Fra: noreply@blivhoert.kk.dk
Sendt: 5. april 2013 00:13
Til: TMF-Bydesign
Emne: Høringssvar: "Enghave Brygge" med kommuneplantillæg (2011-63262). Afsender: Susanne Bro
Vedhæftede filer: Indsigelse fra Havnelauget.pdf

Høringssvar fra Havnelauget vedr. Lokalplanforslag for Enghave Brygge

Lokalplanforslag: Effekt på kulturhistoriske værdier og havnemiljø

Model af Enghave Brygge Nord iflg. lokalplanforslag. Udført af professionel modelbygger for Havnelauget.

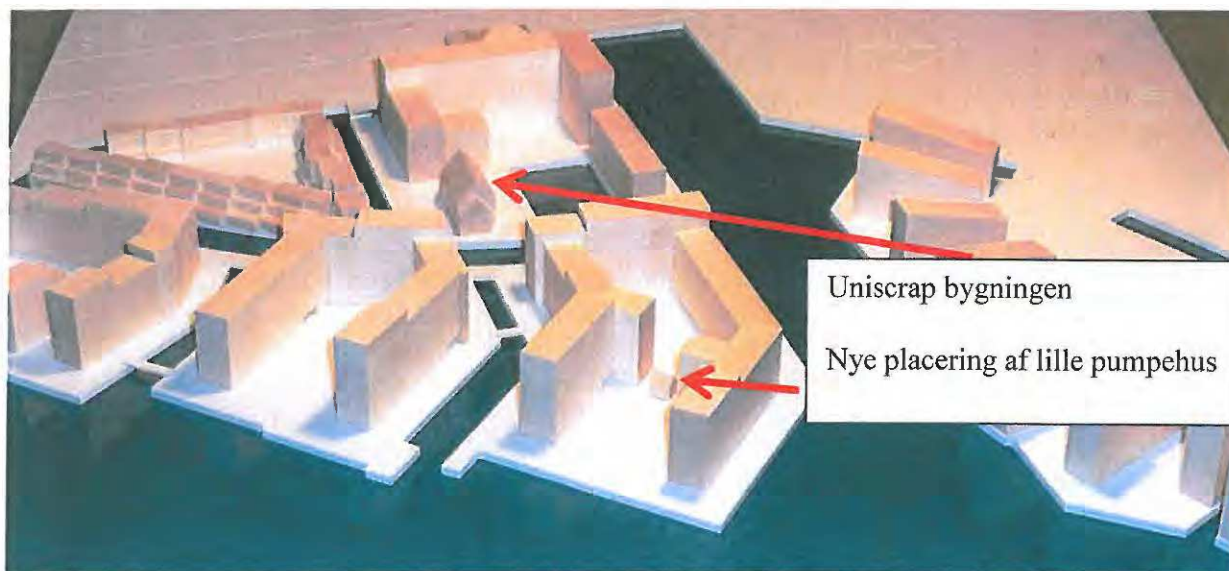
- 1) Der bygges højt foran H.C. Ørstedsværket således at værkets bygningsanlæg ikke længere kan ses fra havnesiden eller Tømmergraven. Værkets bevaringsværdige infrastruktur i form af kajanlæg, jernbane- og kranspor samt kulplads, der fortæller om værkets produktionsflow, fjernes.

- 2) Uniscrap-bygningen omkranses af højhuse, og vil ikke længere være synlig fra havnesiden eller Tømmergaven fraset gennem lille åbning til Enghave kanal i bygningsmuren, der kanter Tømmergraven (se billede af model af Enghave Brygge Nord iflg. lokalplanforslaget, nedenfor). Bygningen mister sit kajanlæg pga. havneopfyldningen og jernbanesporene fjernes.

- 3) Det lille pumpehus bliver placeret langt inde i en bygningskarré (se billede af model, nedenfor). Pumpehuset mister sin beliggenhed ved vandet og vil ikke længere være synligt fra Tømmergraven. Det vil muligvis kunne øjnes med kikkert fra havnesiden gennem den smalle åbning i karreen mod havnesiden.

Skematisk tværsnit ud for stregen:

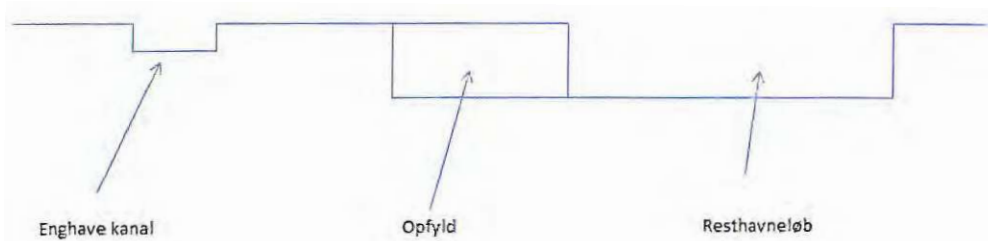
Vi mener ikke, at udgravede kanaler kan erstatte opfyldt havn. Det åbne vandspejl har en helt anden karakter og herlighedsværdi end smalle kunstige kanaler omgivet af højhuse. Regnestykket i lokalplanforslaget går på areal af vandoverflade af både tværgående og længdegående kanaler. Af prospekttegningerne fremgår det, at det kun er Enghavekanalen, som kan være en kompensation for

Gennemføres lokalplanforslaget mener vi, at byzonen udvides med 35.000 m², hvilket **strider mod Planloven § 5, j, stk. 1**, der udsiger, at *”byudvikling og byomdannelse i det indre storbyområde skal ske inden for eksisterende byzone”*. Selv om udvidelsen kun havde været på 5.000 m², ville vi også anse dette for brud på planlovens bestemmelser.

Planlagte havneopfyldning og højhusbyggeri er ydermere **i strid med Planloven §11f, stk. 4 samt §16, stk. 3 og 4**. Vi mener, at byggeriet ud mod vandet ikke bør overstige 4 etager som beskrevet i lokalplan nr. 28 fra 1982, §8, stk. 4.

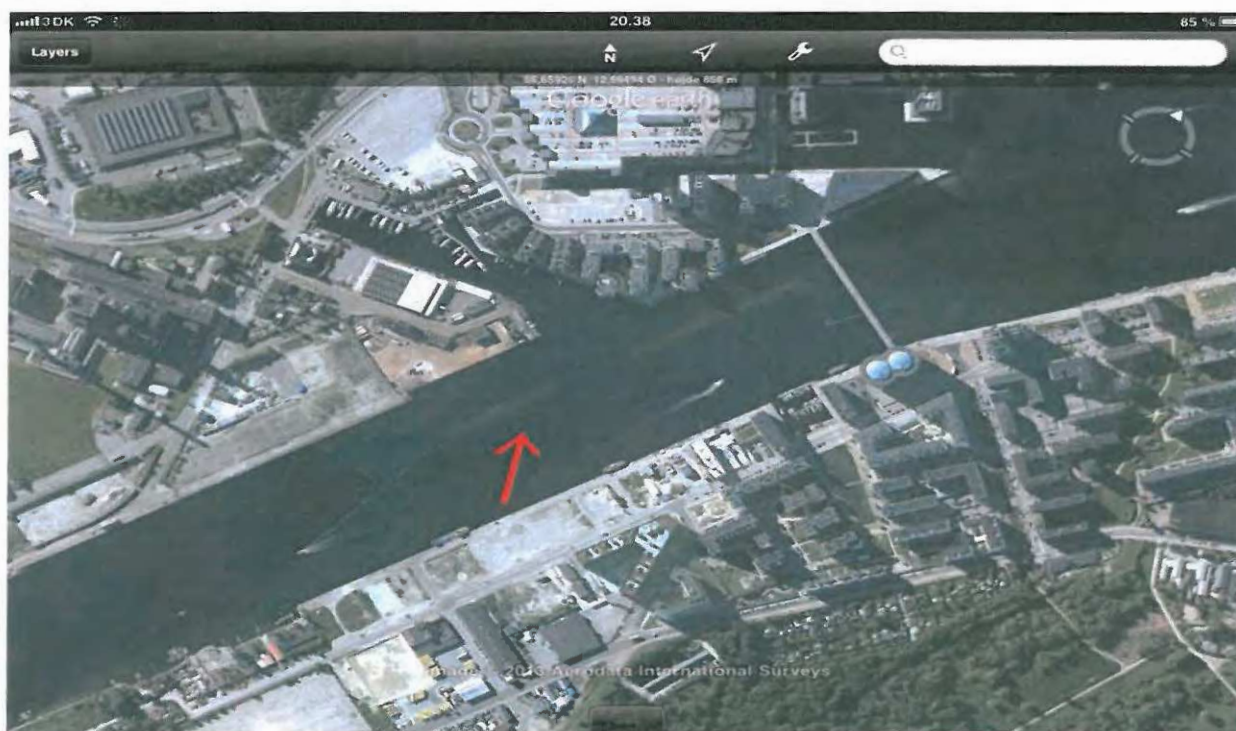
H.C. Ørstedværket er en del af Danmarks industrihistorie og et pejlemærke for Sydhavnen.

Hvorfor vil I gemme det væk?

Hvis man kan forestille sig at står på Brygge Broen og man så hopper rigtig, rigtig højt, så er det dette syn man ser. Tør slet ikke tænke på hvad man ser hvis man ikke hopper, et stort højt hus som kaster skygge over havnen,
